## PROGETTO ESECUTIVO DI VARIANTE

**LINEA FERROVIARIA: ADRIATICA**  
**INTERVENTO: VARIANTE DI FALCONARA**  
**VARIANTE FOSSO DELLA LISCIA**

**VI21 - VIADOTTO ESINO DA PROG. 1+023,00 A PROG. 2+330,71**

**Integrazione al piano di sicurezza e coordinamento**

**Figura 2.1 – Stralcio planimetrico del tratto in variante del Canale della Liscia interferente con il Viadotto Esino**

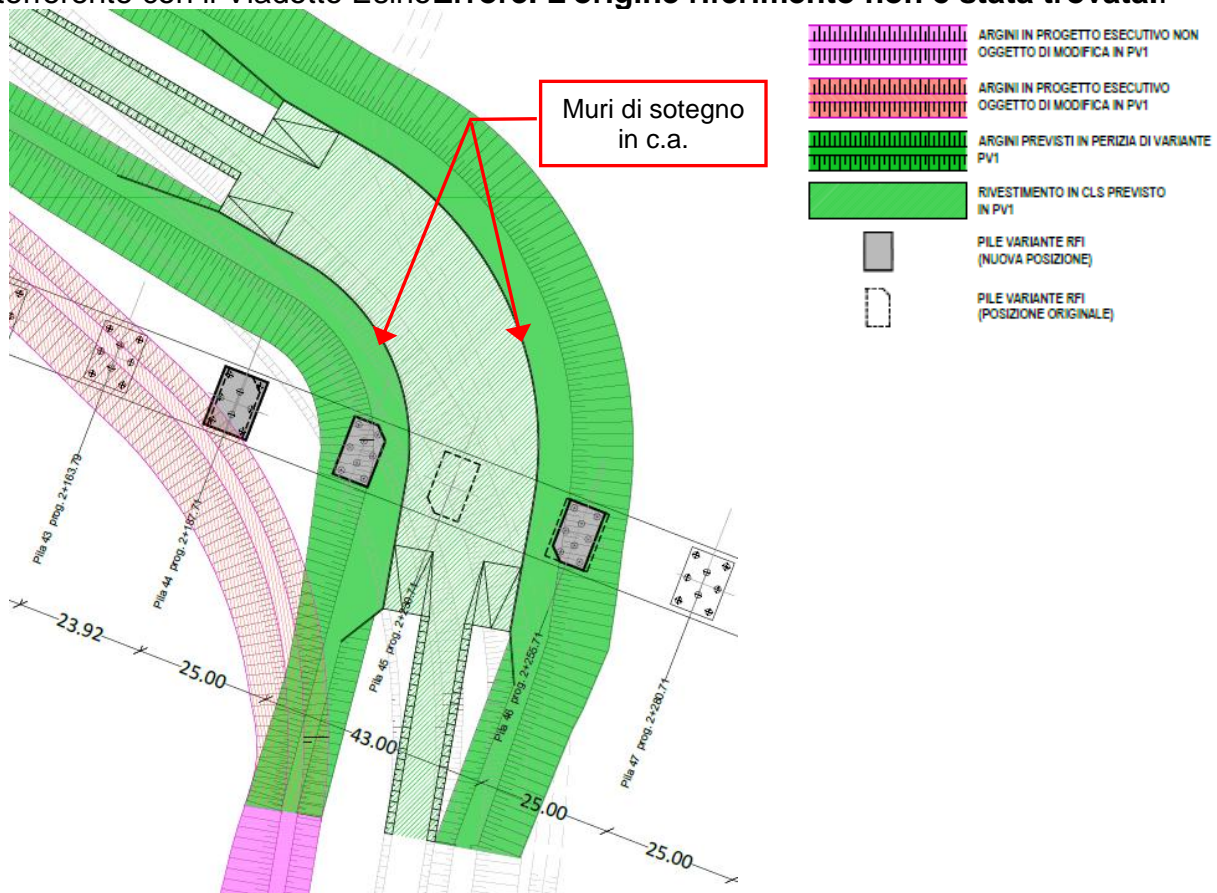
La configurazione definitiva del canale della Liscia, limitatamente al tratto di canale in corrispondenza del Viadotto Esino, prevede principalmente le seguenti opere/lavorazioni:

- realizzazione di rilevati arginali con materiale idoneo, adeguatamente steso e compattato per strati successivi;
- realizzazione di muri di sostegno in c.a. con funzione di sostegno del rilevato arginale e protezione delle fondazioni delle pile P45 e P46 del Viadotto Esino (VI21);
- rivestimento del fondo del canale in cls.

**Figura 2.3 – Stralcio della sezione longitudinale limitatamente alle pile P44, P45 e P46 - Progetto esecutivo di variante**

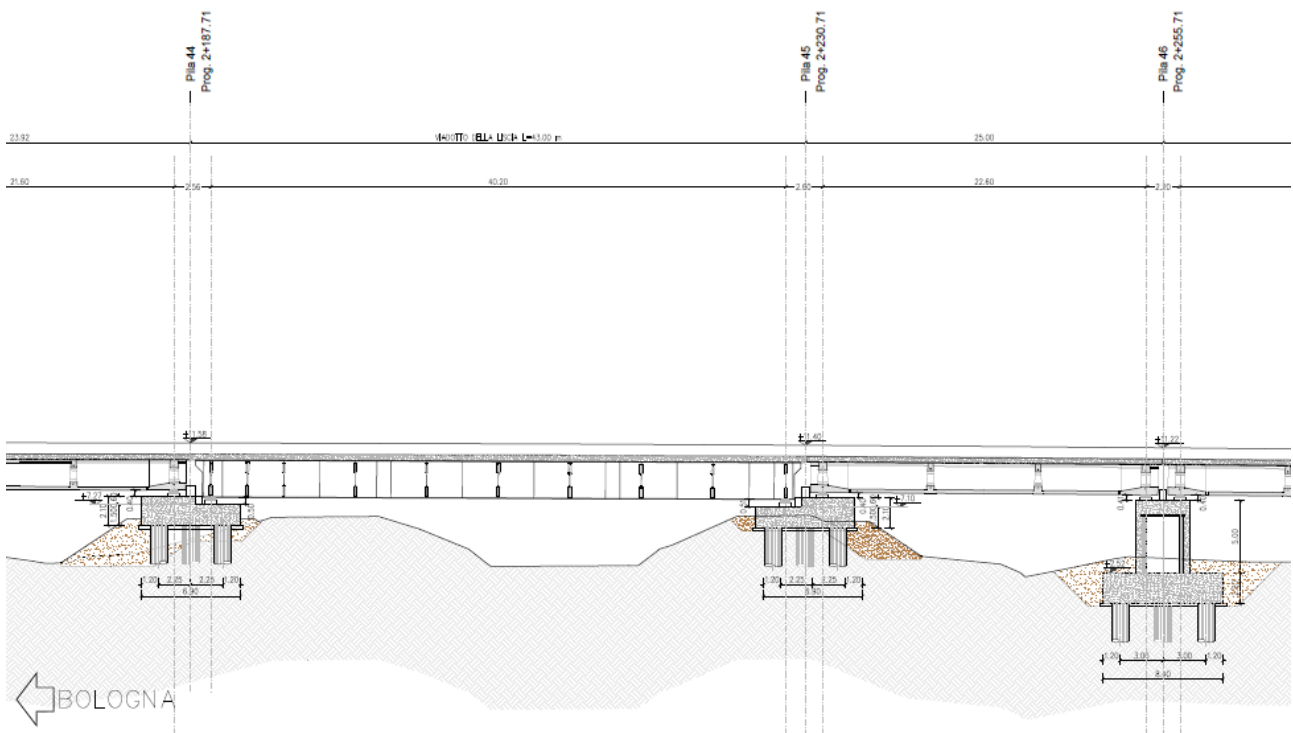
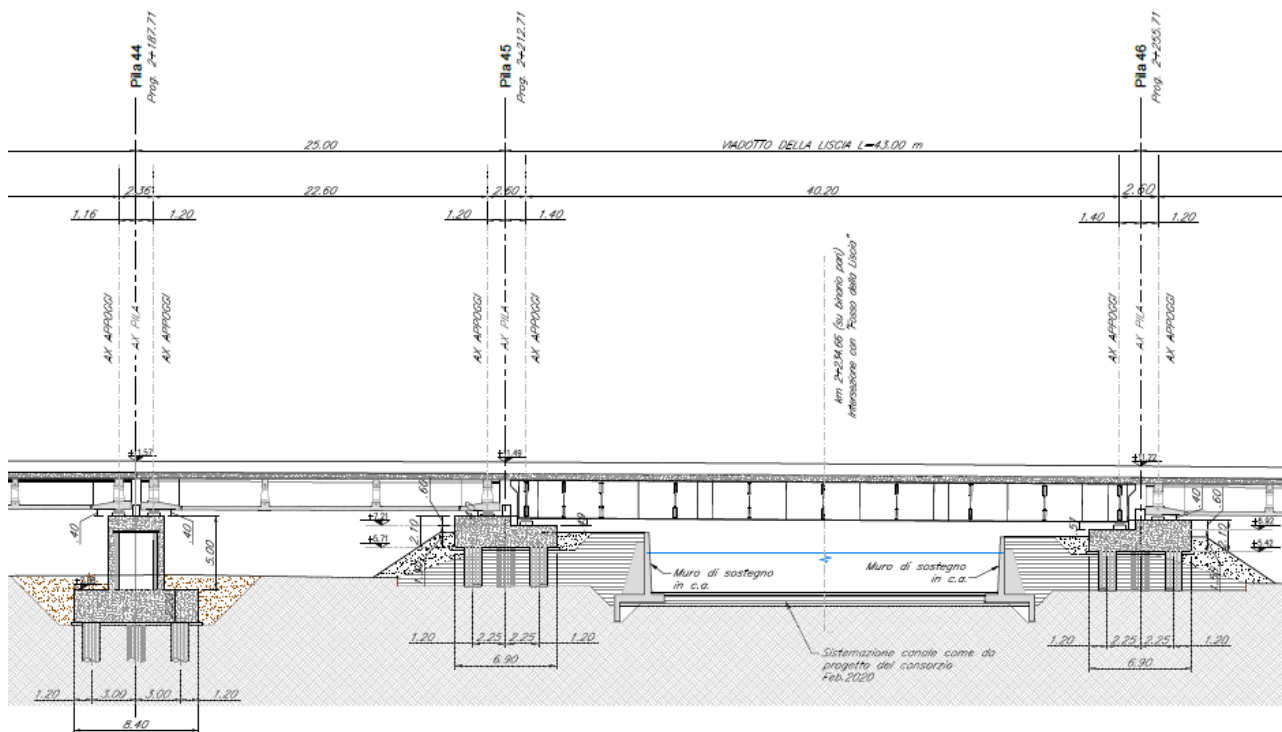
La configurazione del canale della Liscia definita nella perizia di variante risulta interferente con la pila P45 del viadotto Esino (VI21). Nel presente progetto di variante l'interferenza è stata risolta modificando il posizionamento della pila P45 dalla pk 2+230.71 alla pk 2.212.71 e lasciando invariata la posizione delle pile P44 e P46 rispetto a quanto già previsto nel Progetto Esecutivo ovvero, rispettivamente, pk 2+187.71 e pk 2+255.71. Lo spostamento della pila P45, lasciando invariata la posizione delle pile P44 e P46, comporta l'inversione tra la campata in struttura mista acciaio-calcestruzzo di luce 43,00 metri (misurata in asse pila) e la campata ordinaria con impalcato a 4 cassoncini in c.a.p di luce 25,00 metri (misurata in asse pila). Nel progetto esecutivo la campata in struttura mista acciaio-calcestruzzo di luce 43,00 metri (misurata in asse pila) risulta compresa tra le pile P44 e P45 invece nell'attuale progetto di variante risulta compresa tra le pile P45 e P46. Di seguito si riporta uno stralcio della sezione longitudinale, limitatamente alle pile P44, P45 e P46, sia relativo al progetto esecutivo (Figura 2.2) sia all'attuale progetto definitivo di variante (Figura 2.3).

La mutata configurazione geometrica del canale comporta la riorganizzazione delle pile P44, P45 e P46 e delle relative fondazioni, come di seguito riportato:

- le pile di transizione P45 e P46, ubicate in corrispondenza dell'attraversamento del "Canale della Liscia", hanno un plinto di dimensioni in pianta di **6,90 m x 11,40 m** realizzato a doppia altezza, con altezza minima **1,50 m** e massima **2,10 m**, per assicurare il corretto salto di quota fra i due impalcati all'intradosso. Il plinto si fonda su **8** pali di diametro **1,20 m** e di lunghezza **37,00 m**. In questo caso l'impalcato poggia direttamente sul plinto di fondazione (Figura 2.5). Le pile P45 e P46 risultano analoghe, rispettivamente, alle pile P44 e P45 del progetto esecutivo approvato.

Figura 2.4 – Pila P44: (a) sezione B-B; (b) pianta fondazioni a quota spiccato

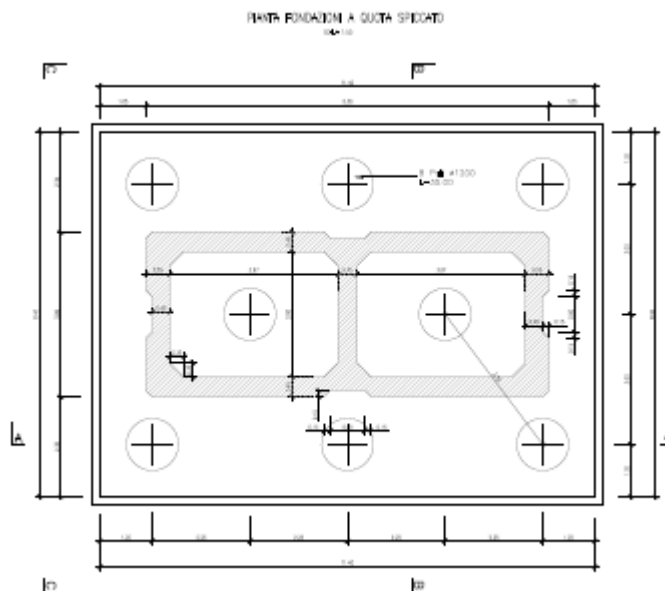
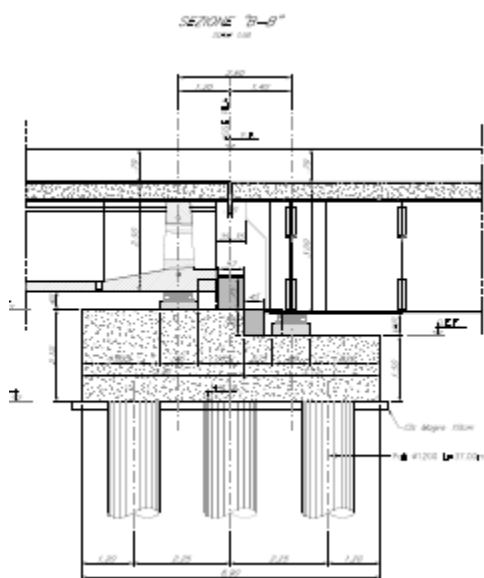
- la pila P44 è composta da un fusto con sezione anulare rettangolare **3,80 m x 9,30 m** di altezza **5,00 m** che spicca da un plinto di dimensioni **8,40 m x 11,40 m x 2,20 m** fondato su **8** pali di diametro **1,20 m** e di lunghezza **35,00 m** (Figura 2.4). La pila P44 risulta analoga alla pila P43, ovvero alla pila P46, del progetto esecutivo approvato;
